**MIYAGI BISTRO
 THAI & SUSHIS**

POUR CONSTRUCTION

14	DIVERS MODIFICATIONS MÉCANIQUE ADDENDA B	25-05-2023
13	DIVERS MODIFICATIONS MÉCANIQUE ADDENDA A	24-03-2023
12	DIVERS MODIFICATIONS ARCHITECTURAUX SUR LE BÂTIMENT	05-10-2022
11	POUR CONSTRUCTION	23-06-2022
10	POUR CONSTRUCTION	07-06-2022
9	POUR CONSTRUCTION	02-06-2022
8	POUR CONSTRUCTION	17-03-2022
7	POUR CONSTRUCTION	07-02-2022
6	COMM / F.L.	26-01-2022
5	COMM / F.L.	19-11-2021
4	COMM / F.L.	07-11-2021
3	PRÉLIMINAIRE	25-10-2021
2	PRÉLIMINAIRE	18-10-2021
1	PRÉLIMINAIRE	07-10-2021
VER.	DESCRIPTION	DATE

AMÉNAGEMENT GLOBAL

VENTILATION R-D-C

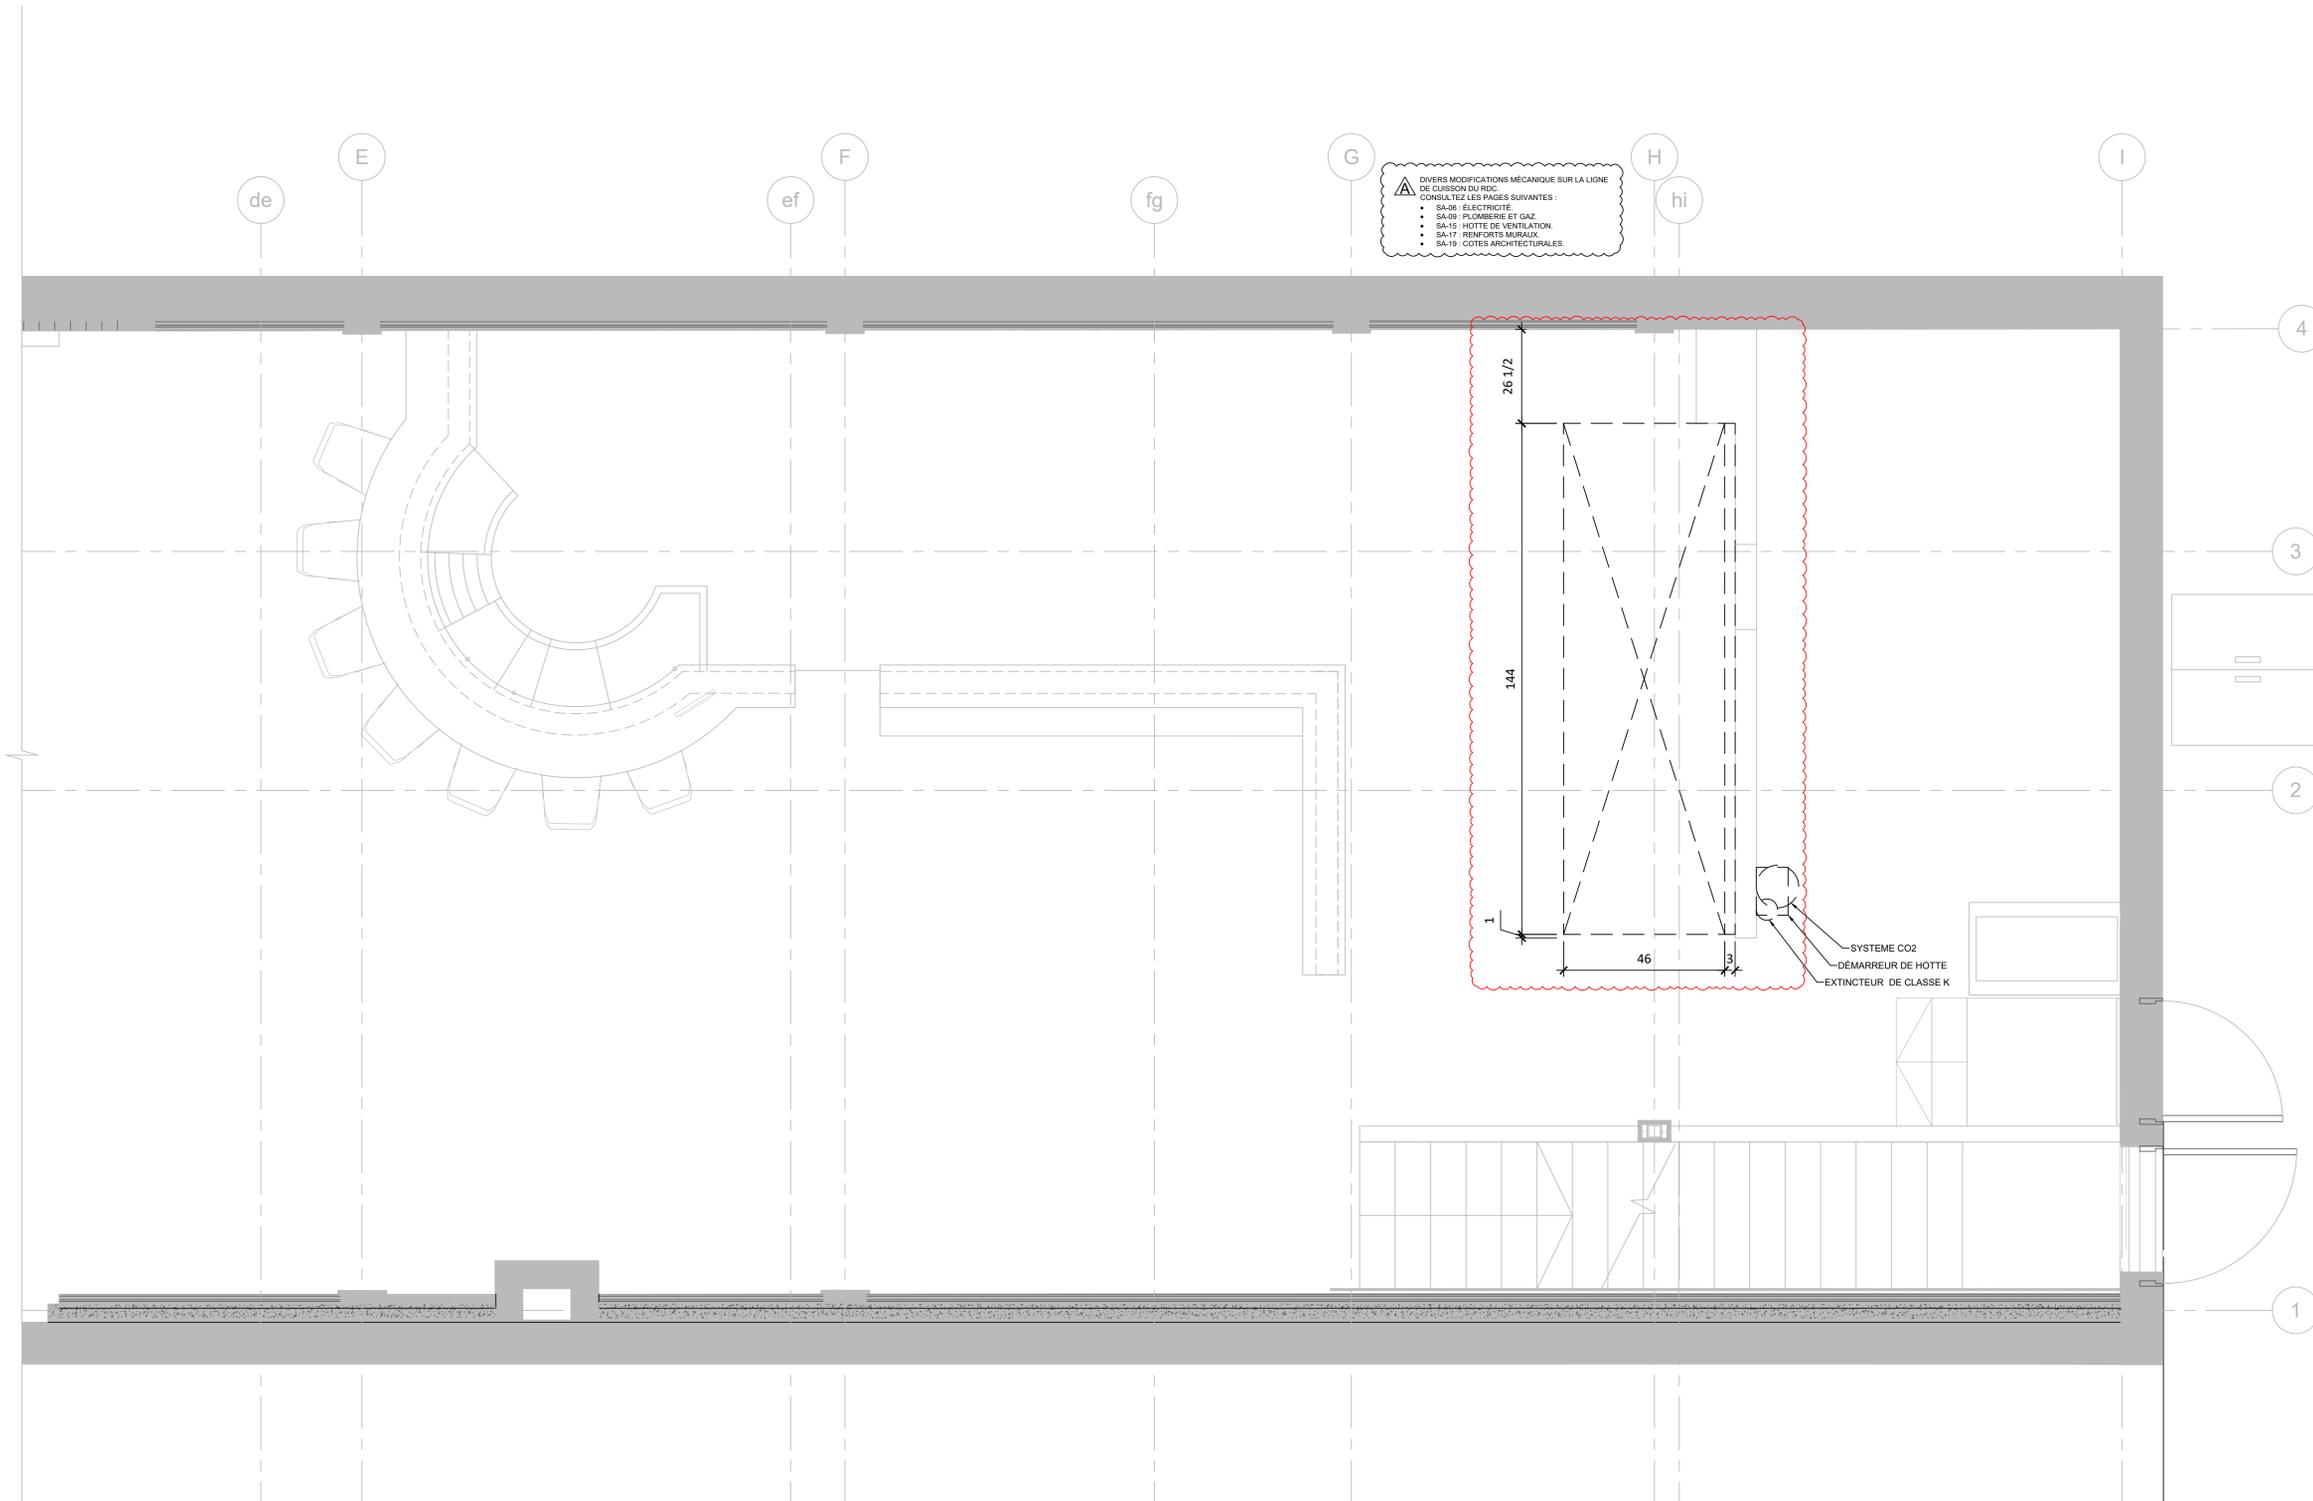
DIVERS MODIFICATIONS MÉCANIQUE SUR LA LIGNE DE CUISSON DU RDC.
 CONSULTEZ LES PAGES SUIVANTES :

- SA-06 - ÉLECTRICITÉ
- SA-09 - PLOMBERIE ET GAZ
- SA-15 - HOTTE DE VENTILATION
- SA-17 - RENFORTS MURAUX
- SA-19 - COTES ARCHITECTURALES

RENFORTS MURAUX R-D-C

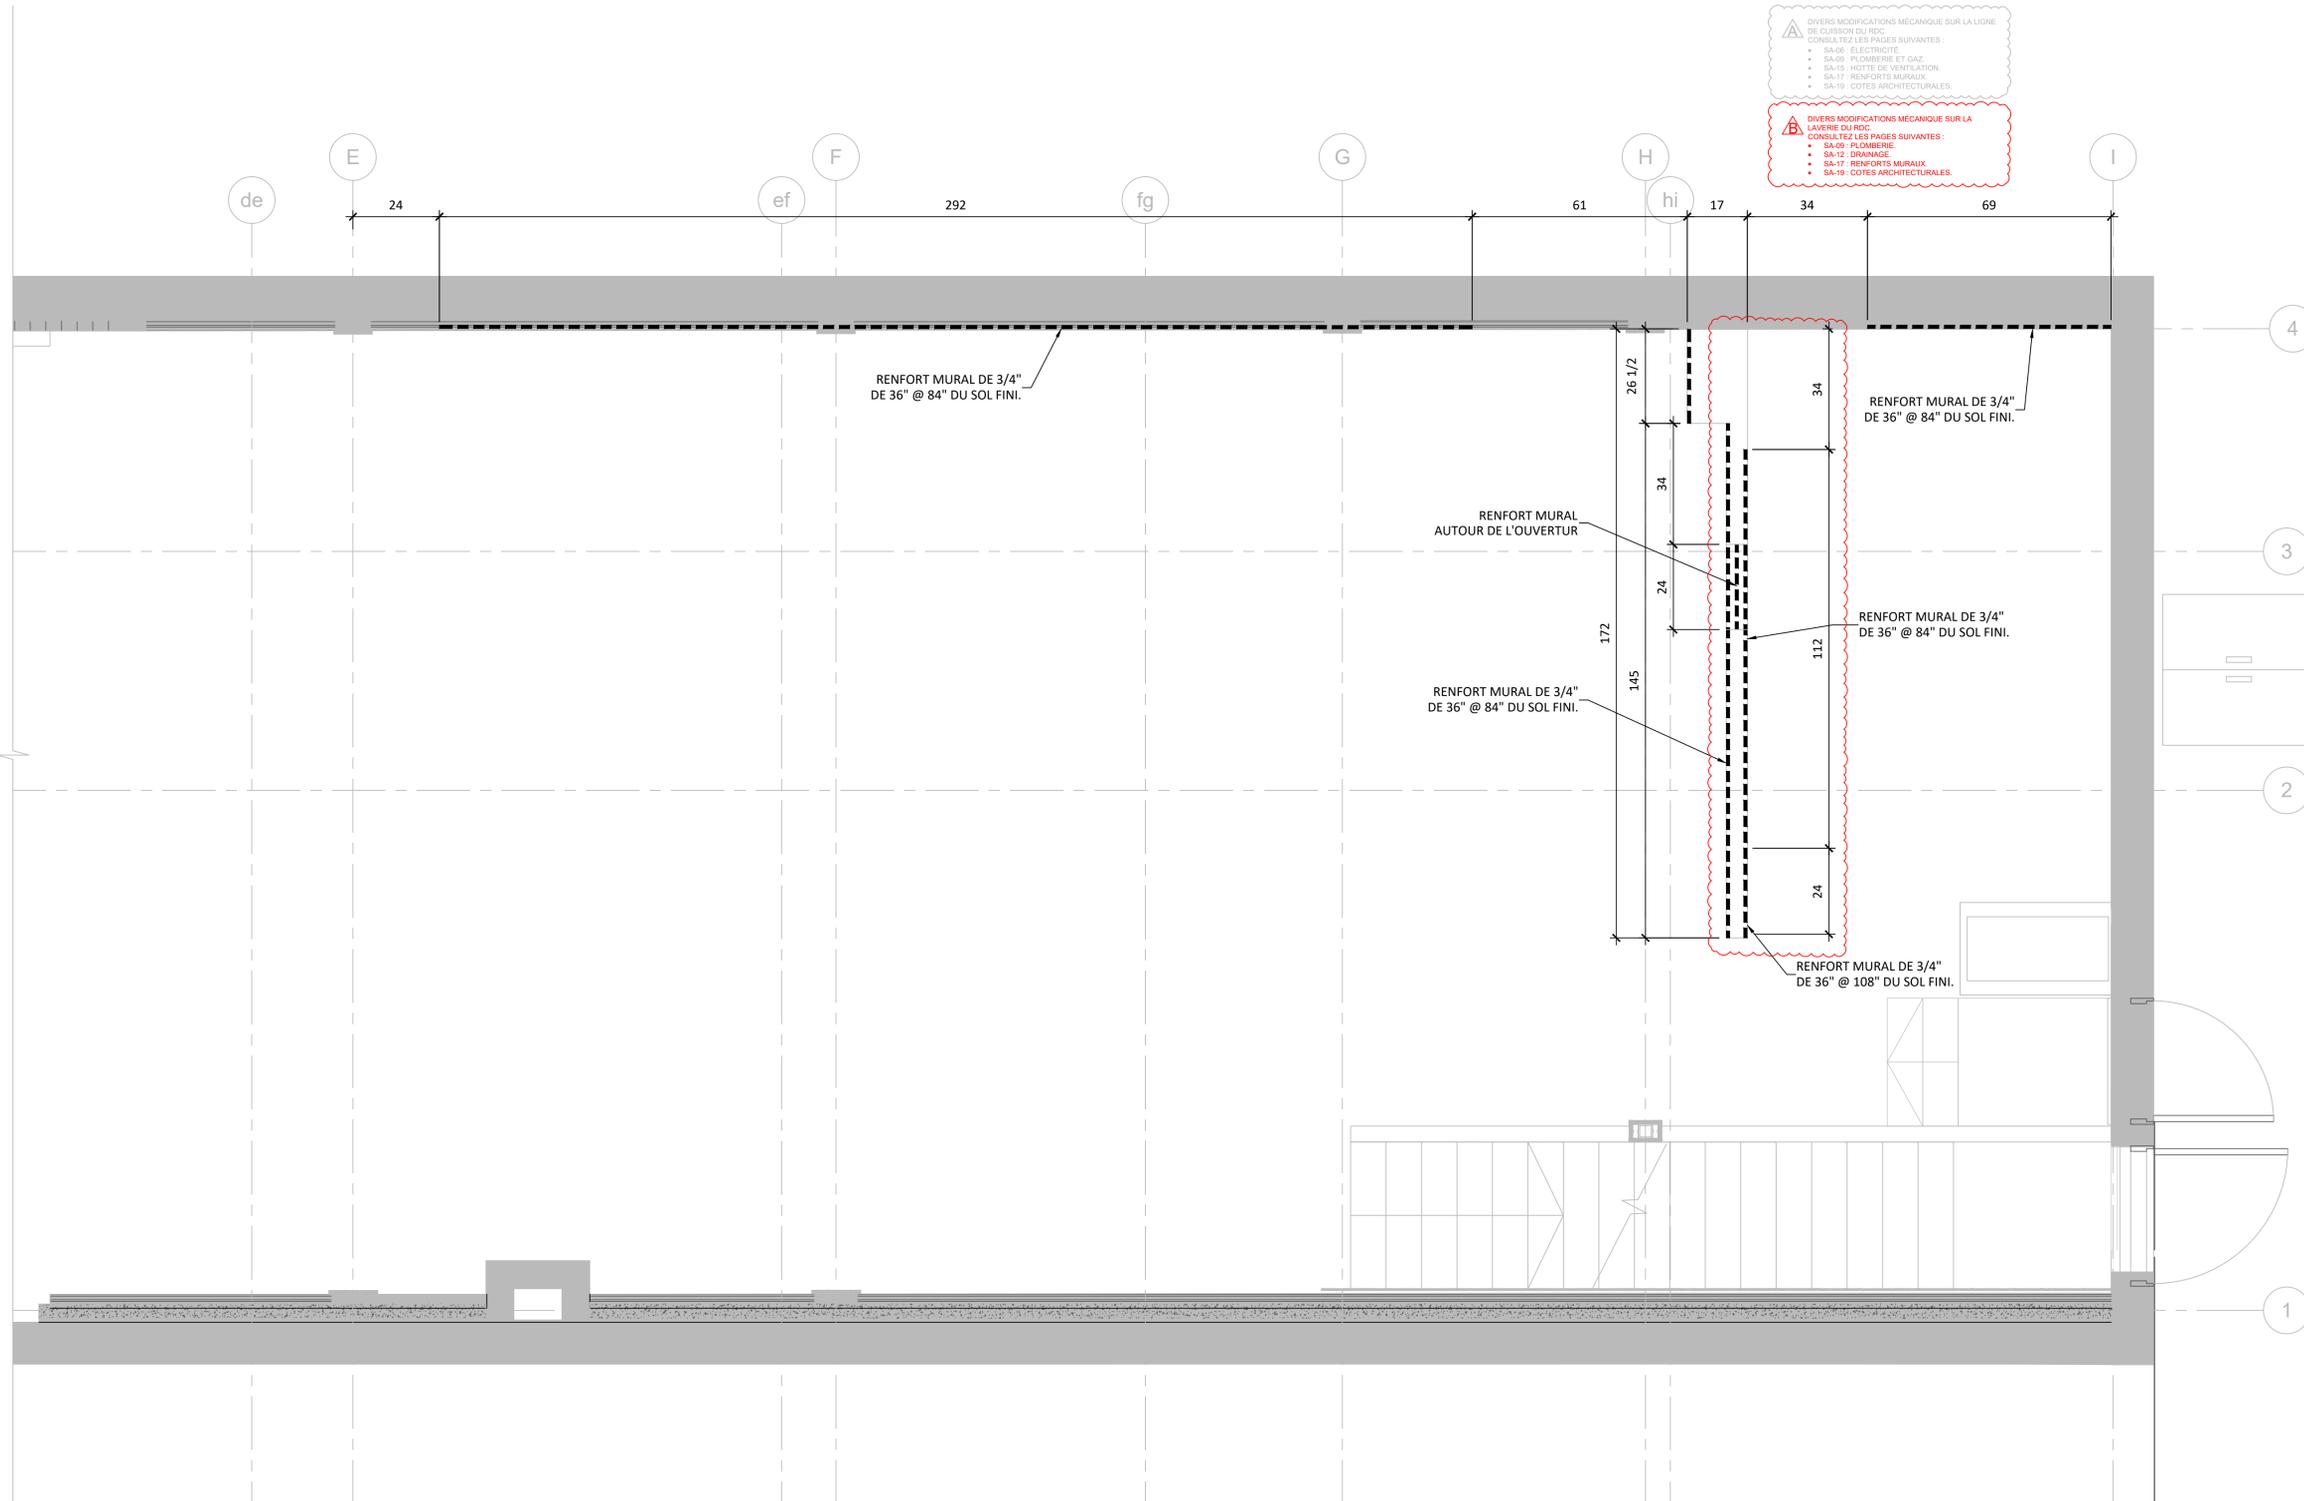
⚠ DIVERS MODIFICATIONS MÉCANIQUE SUR LA LIGNE DE CHISSON DU RDC. CONSULTEZ LES PAGES SUIVANTES:
 • SA-09: ÉLECTRICITÉ.
 • SA-09: PLUMBING ET GAZ.
 • SA-15: HOTTE DE VENTILATION.
 • SA-17: RENFORTS MURAUX.
 • SA-19: COTES ARCHITECTURALES.

⚠ DIVERS MODIFICATIONS MÉCANIQUE SUR LA LIGNE DU RDC. CONSULTEZ LES PAGES SUIVANTES:
 • SA-09: ÉLECTRICITÉ.
 • SA-12: DRAINAGE.
 • SA-17: RENFORTS MURAUX.
 • SA-19: COTES ARCHITECTURALES.

COTES ARCHITECTURALES

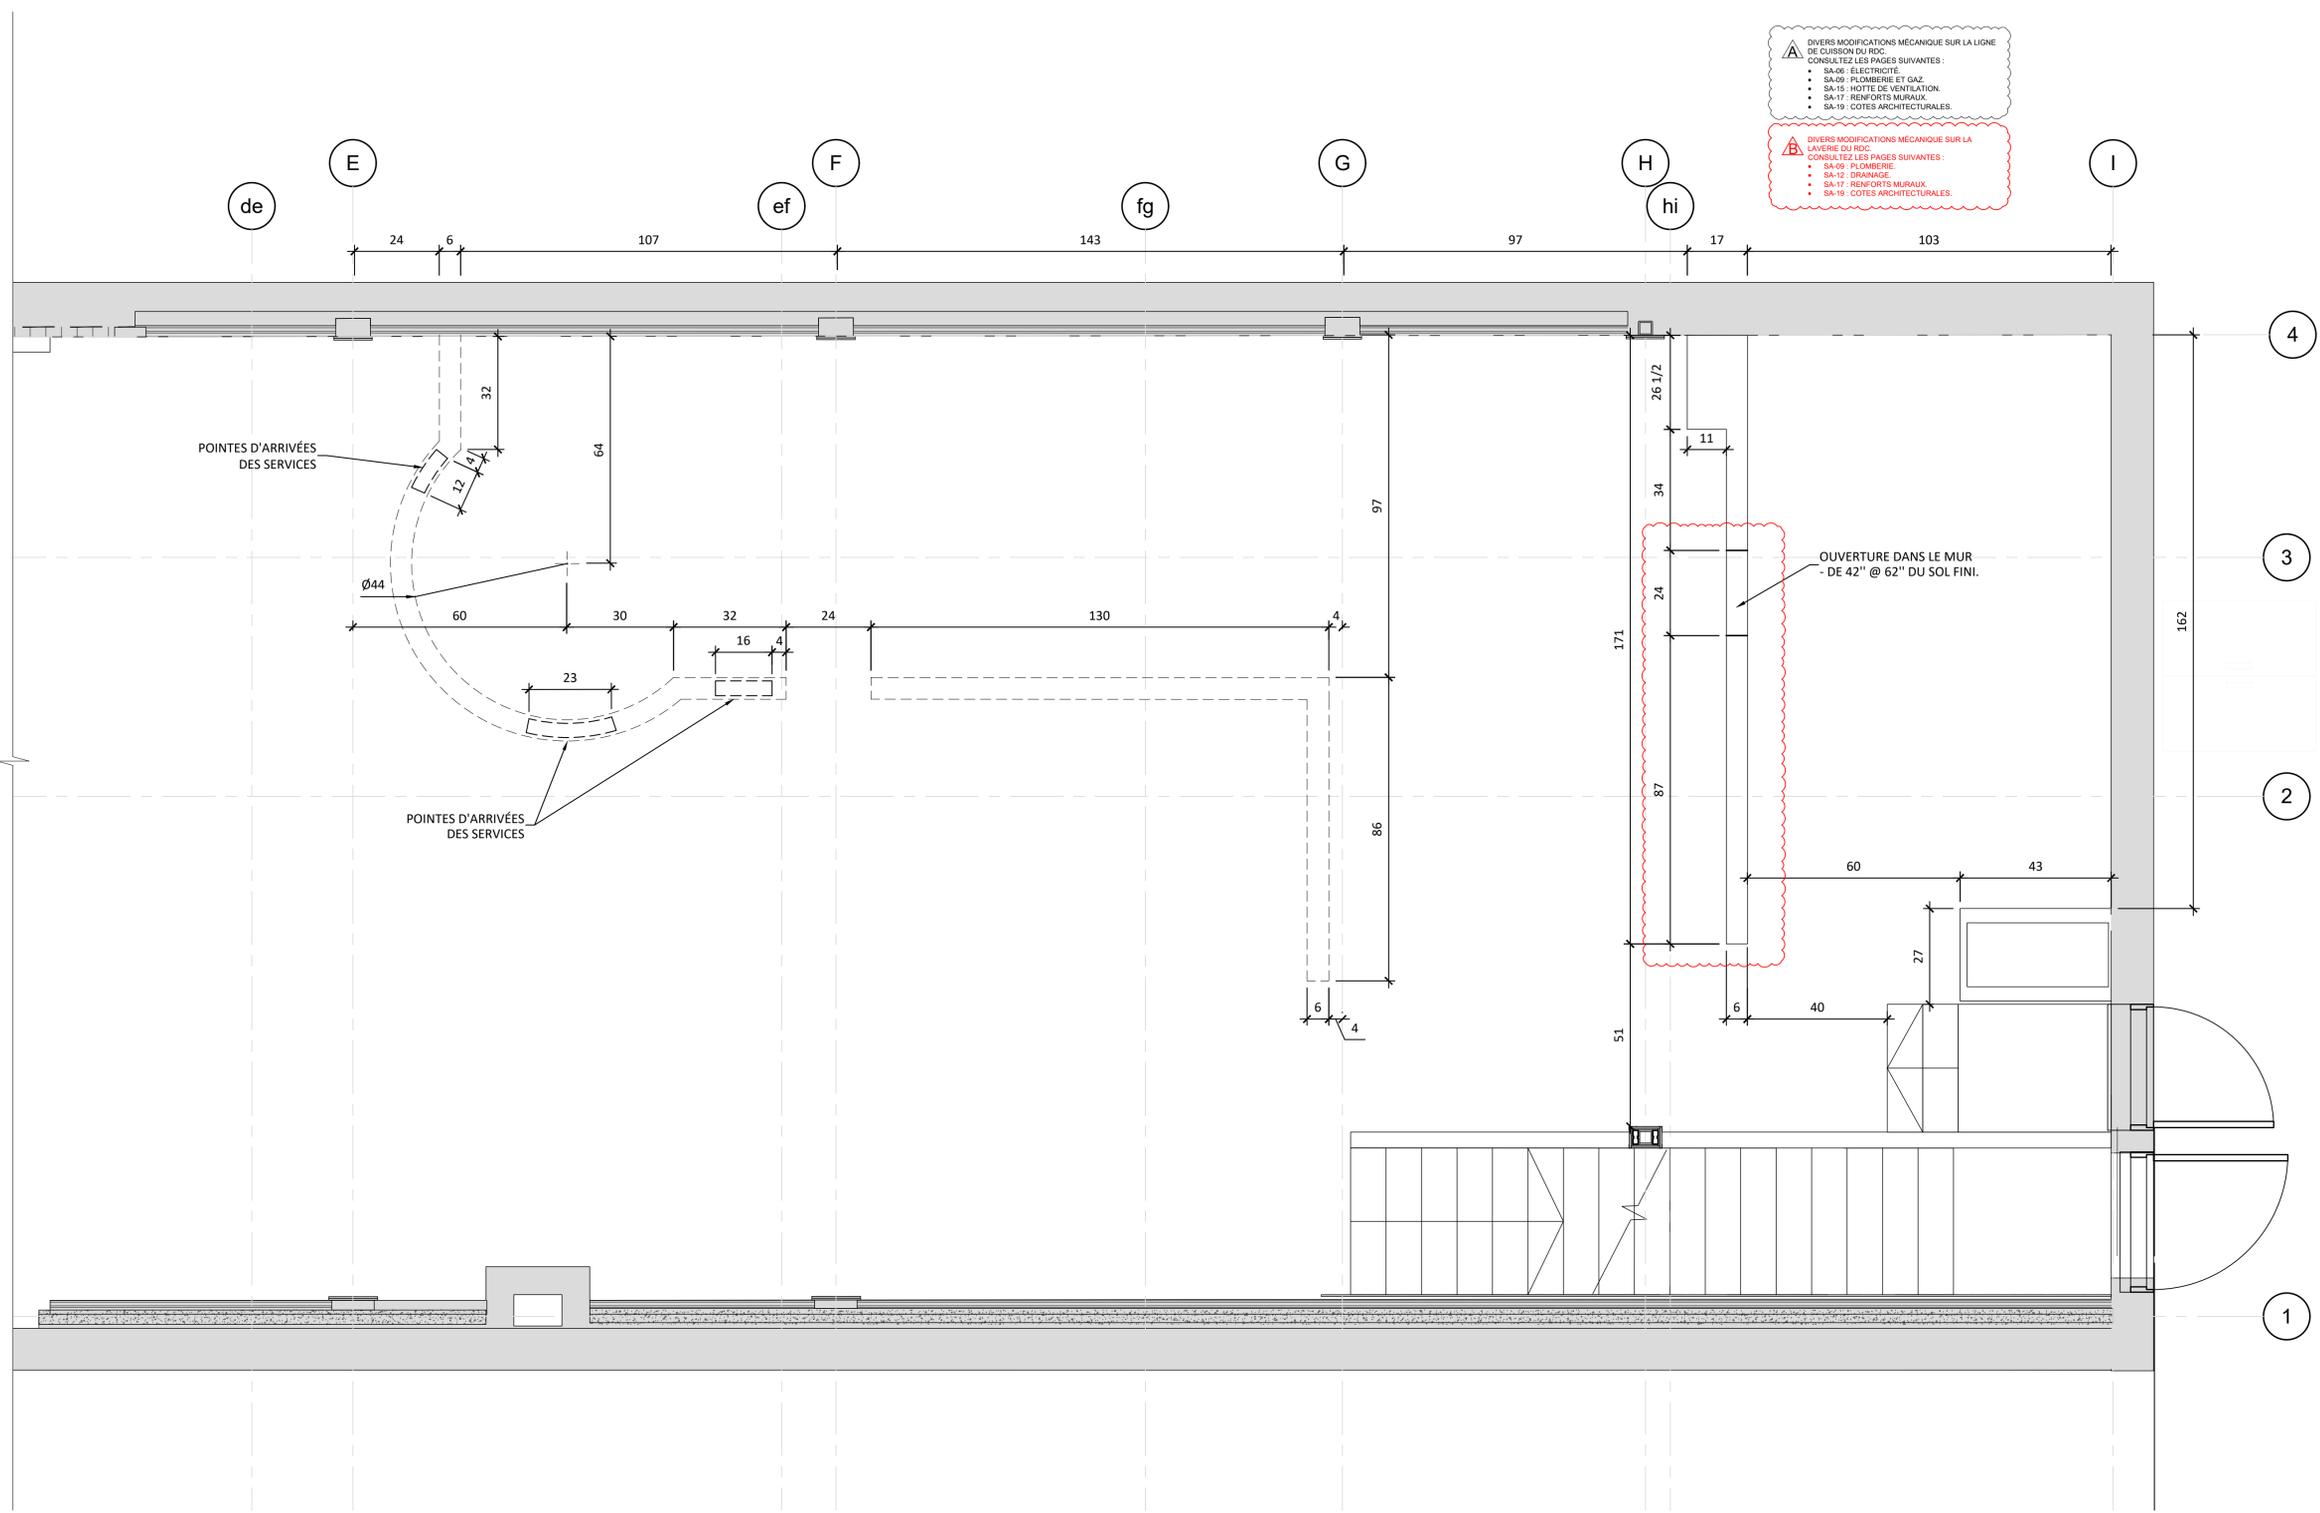
⚠ DIVERS MODIFICATIONS MÉCANIQUE SUR LA LIGNE DE COURSON DU RDC. CONSULTEZ LES PAGES SUIVANTES:
 • SA-08: ELECTRICITE
 • SA-09: PLOMBERIE ET GAZ
 • SA-15: HOTTE DE VENTILATION
 • SA-17: RENFORTS MURAUX
 • SA-19: COTES ARCHITECTURALES.

⚠ DIVERS MODIFICATIONS MÉCANIQUE SUR LA LIGNERIE DU RDC. CONSULTEZ LES PAGES SUIVANTES:
 • SA-08: ELECTRICITE
 • SA-09: PLOMBERIE
 • SA-12: DRANAGE
 • SA-17: RENFORTS MURAUX
 • SA-19: COTES ARCHITECTURALES.
